### **OGGETTO: ESPRESSIONE DEL PARERE MOTIVATO VAS (ART. 15 DEL D.LGS 152/2006) RELATIVO ALL'ACCORDO OPERATIVO PER LA REALIZZAZIONE DEL NUOVO OSPEDALE DELLA CITTA' DI CARPI E VALUTAZIONE DI COMPATIBILITA' CON IL RISCHIO SISMICO (ART. 5 L.R. 19/2008).**

**Oggetto: COMUNE DI CARPI - ACCORDO OPERATIVO PER LA REALIZZAZIONE DEL NUOVO OSPEDALE DELLA CITTA' DI CARPI**

**PARERE TECNICO AI SENSI DELL'ART. 5 DELLA L.R. 19/2008 - RIDUZIONE DEL RISCHIO SISMICO; VALUTAZIONE AMBIENTALE STRATEGICA (VAS) DI CUI ALL'ART. 12 DEL D.LGS. N. 152/2006, ART. 18 LR 24/2017. ISTRUTTORIA.**

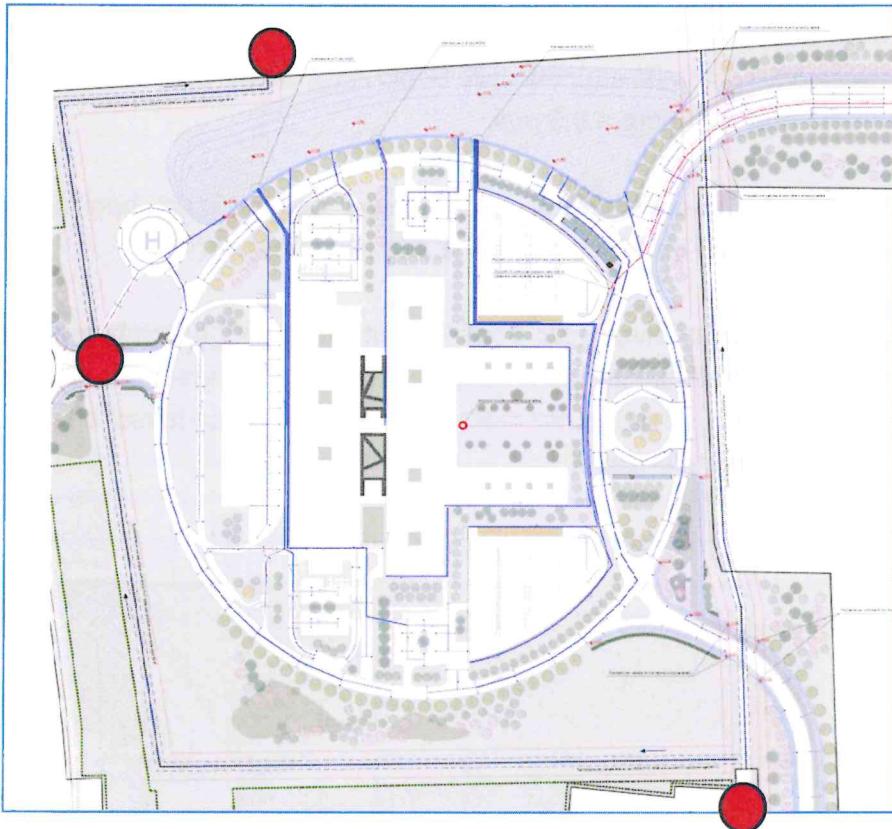
- 1) per quanto attiene l'alveo dello Scolo Ravetta, la copertura/tombamento nel tratto compreso tra i punti A) e B) indicati nella figura sottostante ed il prolungamento della copertura stessa di almeno 5,00 m. verso Nord e Sud per realizzazione del "cavalca fosso" a favore del passaggio dei mezzi consorziali di manutenzione:

- 2) per quanto riguarda la deviazione del Canale Carpigiano Alto, la posa, lungo il suo tracciato, di pozzetti di ispezione, di vertice e di derivazione irrigua specificando che questi ultimi debbano tenere presente anche i sottopassi "dedicati" già realizzati al di sotto della nuova bretella che collega Carpi con Fossoli;
- 3) sempre in relazione del predetto tracciato, per quanto riguarda il passaggio dei mezzi consorziali per la gestione dell'irrigazione (ad esempio, apertura/chiusura delle chiaviche all'interno dei pozzetti), l'accesso in corrispondenza dei punti di cui alla seguente planimetria:
